Znak sprawy: **NZ.273.138.2026.MLE** Kraków, 19.06.2026 r

Dotyczy postępowania o udzielenie zamówienia w trybie podstawowym bez negocjacji na wykonanie zadania pn: **Modernizacja orlika przy Szkole Podstawowej nr 40 przy ul. Pszczelnej w Krakowie.**

SCHEMAT nr 1

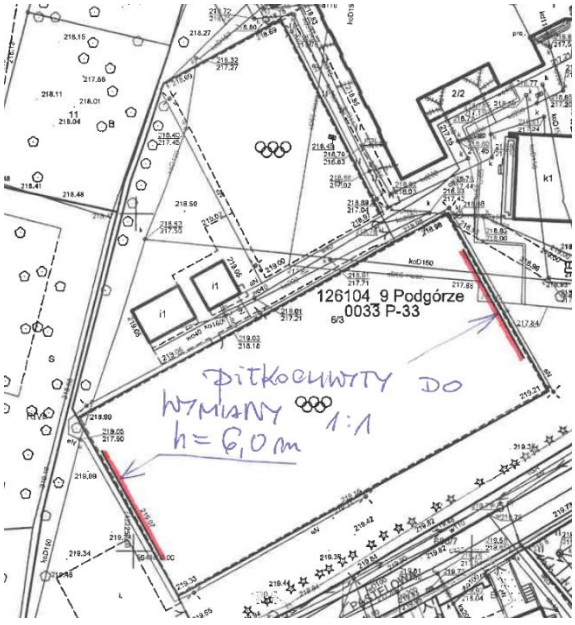
W związku z licznymi rozbieżnościami pomiędzy dokumentami projektowymi dotyczącymi ogrodzeń i piłkochwytów, zwracamy się z prośbą o jednoznaczne doprecyzowanie zakresu robót, gdyż obecna dokumentacja nie pozwala na sporządzenie rzetelnej kalkulacji ceny ofertowej.

Prosimy o jednoznaczne określenie zakresu wykonania piłkochwytów: - czy piłkochwyty należy wykonać wyłącznie za bramkami boiska piłkarskiego, czy również w innych lokalizacjach, - jaka jest wymagana wysokość oraz długość poszczególnych piłkochwytów, - prosimy o wskazanie odpowiednich rysunków lub udostępnienie rysunków przedstawiających ich lokalizację i parametry.

Do wyceny należy przyjąć demontaż wraz z utylizacją istniejących piłkochwytów w całości wraz z ich posadowieniem i montażem nowych wraz z posadowieniem, oliniowaniem i siatkami w tym samych wymiarach i lokalizacjach wg schematu nr 1.

Do wyceny należy przyjąć demontaż wraz z utylizacją istniejących piłkochwytów w całości wraz z ich posadowieniem i montażem nowych wraz z posadowieniem, oliniowaniem i siatkami w tym samych wymiarach i lokalizacjach.

SCHEMAT nr 2

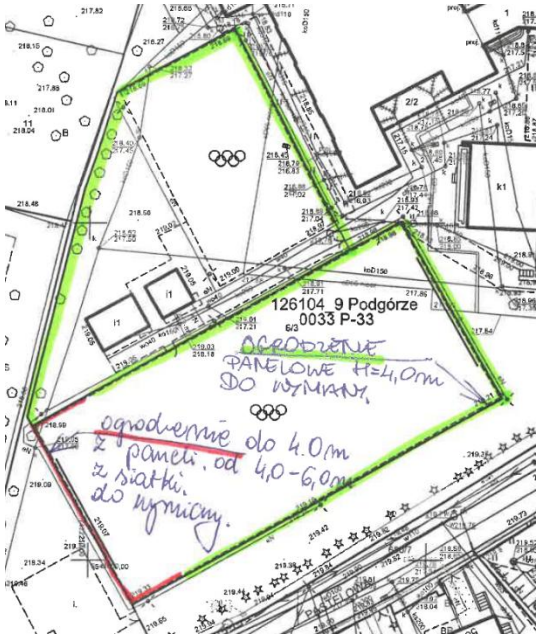
Czy w ramach realizacji zamówienia należy całkowicie zdemontować istniejące ogrodzenia wokół boiska wielofunkcyjnego oraz boiska piłkarskiego i wykonać nowe ogrodzenia? Jeżeli tak, prosimy o jednoznaczne określenie: - wysokości ogrodzeń dla poszczególnych boisk, - rodzaju zastosowanych materiałów (np. rodzaj paneli, siatki, słupów itp.), - przebiegu ogrodzeń oraz ich długości, - wskazanie właściwych rysunków projektowych lub udostępnienie rysunków przedstawiających rozwiązanie, które należy przyjąć do wyceny.

Prosimy o potwierdzenie, czy w ramach zamówienia należy wykonać siatkę polipropylenową montowaną nad ogrodzeniem. Jeżeli tak, prosimy o określenie: - w których miejscach należy ją wykonać, - wymaganej wysokości oraz długości, - sposobu montażu, - wskazanie odpowiednich rysunków projektowych lub ich uzupełnienie. Występujące rozbieżności pomiędzy dokumentacją projektową, opisami oraz pozostałymi dokumentami uniemożliwiają jednoznaczne określenie przedmiotu zamówienia i sporządzenie porównywalnych ofert przez wszystkich wykonawców. W związku z powyższym, prosimy o udostępnienie skorygowanej i spójnej dokumentacji projektowej albo jednoznaczne wskazanie, które rozwiązania należy przyjąć do wyceny.

W zakresie ogrodzenia do wyceny należy przyjąć demontaż ogrodzenia w całości wraz z posadowieniem oraz z jego utylizacją i wywozem i montażu nowego, panelowego w systemie 1:1 (z uwzględnieniem wejść i wjazdu) z wyłączeniem fragmentu przy boisku do piłki nożnej w zachodniej jego części, gdzie słupy należy wymienić na nowe wysokości 6,0m na odcinku zabramkowym w całości oraz w odcinkach bocznych na długości trzech przęseł – całość w formie litery C zgodnie ze schematem nr 2.

Zamawiający informuje, iż należy całkowicie zdemontować, zutylizować i wywieźć ogrodzenie wokół boiska do piłki nożnej oraz przy boisku wielofunkcyjnym – dwa odcinki: północny i wschodni oraz za zapleczem – wg schematu nr 2.

Zamawiający wyjaśnia, iż siatkę polipropylenową nad ogrodzeniem w części zachodniej boiska do piłki nożnej przy słupach wysokości 6,0m zgodnie ze schematem nr 2.
